Pytania i odpowiedzi

Przetarg na dostawę platform kolejowych do obsługi przewozów Intermodalnych na terenie Polski i UE

Pytania otrzymane w dniu: 24.10.2019

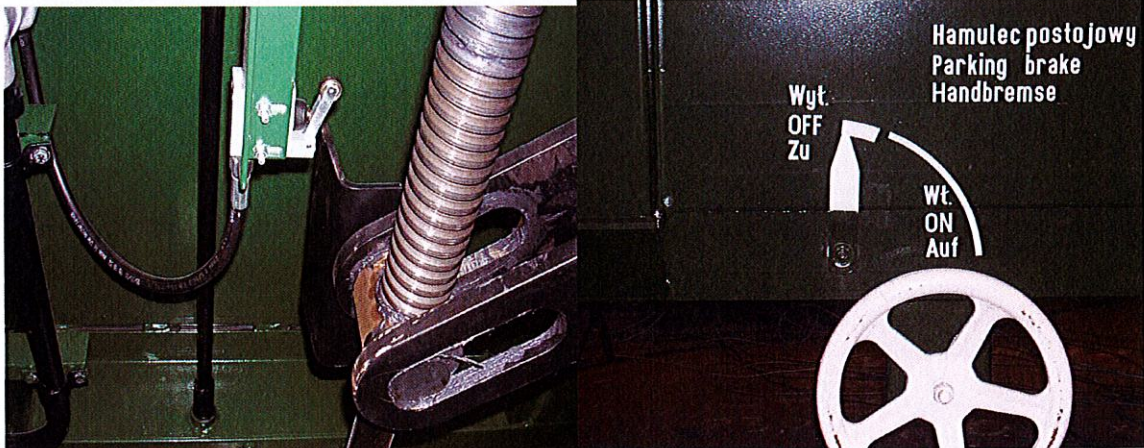
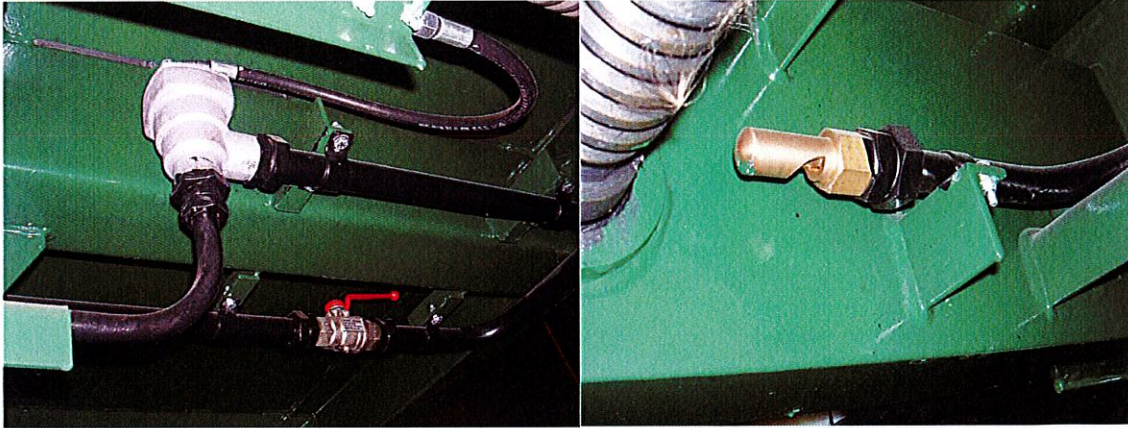
1. pkt.2 „Ochrona przed uszkodzeniami zestawów kołowych w rezultacie ruchu przy zamkniętym hamulcu dla parkowania poprzez wykorzystanie zaworu odprowadzającego, zapobiegającego zapełnienie zestawu ciśnieniem 5 bar, aby zatrzymać i uruchomić pociąg. Może być wykorzystany sygnał dźwiękowy aby sygnalizować wykorzystanie zaworu odprowadzającego. Wykorzystanie indykatora, widzialnego z zewnętrznej strony wagonu, informującego o włączonym lub wyłączonym hamulcu ręcznym.

Niejasne jest co dokładnie wymaga się i w związku z jakim normatywnym dokumentem /UIC, TSI, EN/ się montuje. Konieczne jest abyśmy otrzymali dodatkowe wyjaśnienia

- 1) Czy Zamawiający akceptuje pneumatyczny wskaźnik włączonego hamulca postojowego znajdującego się na zewnątrz wagonu? Umiejscowiony jednostronnie czy dwustronnie?

2) Czy działanie sygnalizującego mechanizmu bezpieczeństwa podłączonego do głównego przewodu powietrznego można uznać za działanie nagłego hamowania?

Zamawiający informuje, że powyższe wymaganie określone w Specyfikacji jest rozwiązaniem stosowanym dla wagonów towarowych. Załączamy zdjęcia poglądowe przedstawiające przykładowe rozwiązanie. Jest to rozwiązanie indywidualne wdrożone przez producentów wagonów. Zasada działania polega na tym, że po zakręceniu hamulca postojowego wskaźnik mechaniczny na wagonie (widoczny z zewnątrz wagonu bez konieczności wchodzenia pod wagon) sygnalizuje, że hamulec jest włączony. Równolegle hamulec ręczny mechanicznie steruje zaworem na przewodzie głównym, który w przypadku zakręcenia hamulca ręcznego rozszczelnia przewód główny uniemożliwiając napełnienie go powietrzem do poziomu 5 bar (tj. 0,5Mpa). Na wylocie powietrza z zaworu dodatkowo stosuje się gwizdek sygnalizujący ubytek powietrza z przewodu głównego. Oczekujemy, że Dostawca wykona wagony z zapewnieniem takiego lub równorzędnego rozwiązania.

Zamawiający informuje, iż pneumatyczny wskaźnik informujący o zakręconym hamulcu ręcznym jest niedopuszczalny z dwóch powodów:

- układ pneumatyczny nie jest w 100 % szczelny. Po dłuższym postoju wagonu sprężone powietrze ucieknie do atmosfery zaś wskaźnik nie będzie spełniał swojej roli a nawet

będzie wprowadzał w błąd obsługę wagonu, ponieważ hamulec ręczny będzie zakręcony a wskaźnik będzie informował, że jest odkręcony.

- układ pneumatyczny jest bardziej skomplikowany od mechanicznego i bardziej podatny na uszkodzenia. Należy projektować jak najprostsze mechanizmy.

Wskaźnik mechaniczny hamulca musi być umiejscowiony po obu stronach wagonów.

Jeżeli Oferentowi chodzi o zawór w przewodzie głównym sterowanym mechanicznie hamulcem ręcznym to rozwiązanie to jest podobne do kłapy Ackermanna (Notbremsventil Ackermann). Z tą różnicą, że po odkręceniu hamulca ręcznego/postojowego zawór zamyka się tym samym uszczelniając przewód główny.

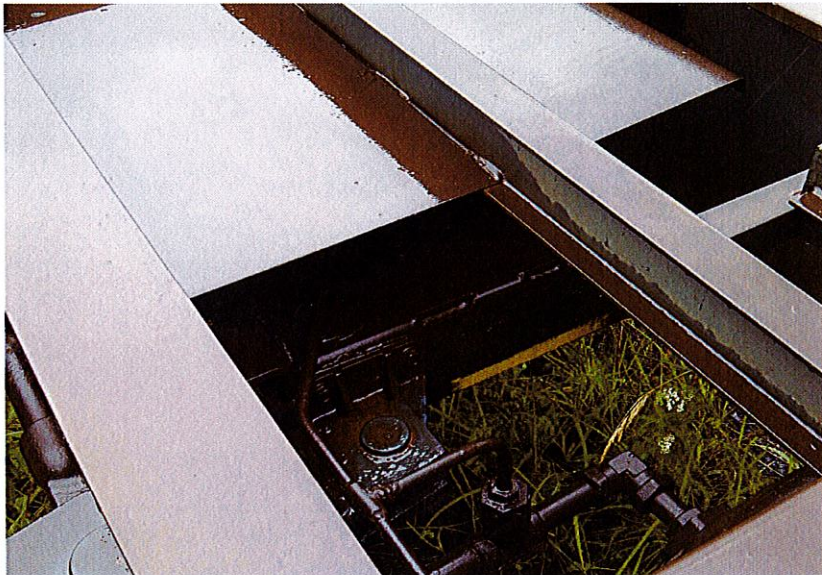
2. pkt. 3 „Cylinder hamulcowy, wyposażony pokrywą zamontowaną śrubą, zabezpieczający tłok od opadów. Schronienie musi być wyposażone **otworem rewizyjnym**, pozwalającym pomiar skoku tłoka bez wchodzenia pod wagon.

Nie mamy nic przeciwko wymaganiu, aby cylindry hamulcowe były wyposażone w osłony, zabezpieczające tłoki od warunków atmosferycznych, a wobec przewidywaniu otworu rewizyjnego dla pomiaru ruchu tłoka. Jesteśmy zdania, że ten otwór będzie nieefektywny nawet bezużyteczny.

Proponujemy: przy pomiarze skoku chwilowo zdemontować osłony.

Rozumiemy i akceptujemy część powyższego wymagania dotyczącego ochronnego „dachu” nad tłokiem, chodzi tu o część z „otworem rewizyjnym”, którego nie uważamy za funkcjonalnego. Prosimy o odrzucenie części wymagania dotyczącej przedmiotowego otworu.

Zamawiający informuje, że powyższe wymaganie określone w Specyfikacji jest rozwiązaniem typowym dla wagonów intermodalnych, mającym na celu zabezpieczenie tłoka cylindra przed opadami atmosferycznymi. Załączamy zdjęcia poglądowe przedstawiające przykładowe rozwiązanie. Oczekujemy, że Dostawca wykona wagony z zapewnieniem takiego lub równorzędnego rozwiązania.

Zamawiający informuje, iż otwór rewizyjny w ramie wagonu jest dla nas niezbędny, ponieważ bez niego jest utrudnione sprawdzenie skoku tłoka cylindra hamulcowego przez rewidenta kolejowego (Wagenmeister). W załączeniu przedstawiamy przykładowe zdjęcie niniejszego rozwiązania. Dopuszczamy w tym zakresie własne rozwiązania każdego z Oferentów zapewniające skuteczną widoczność skoku tłoka cylindra hamulcowego.
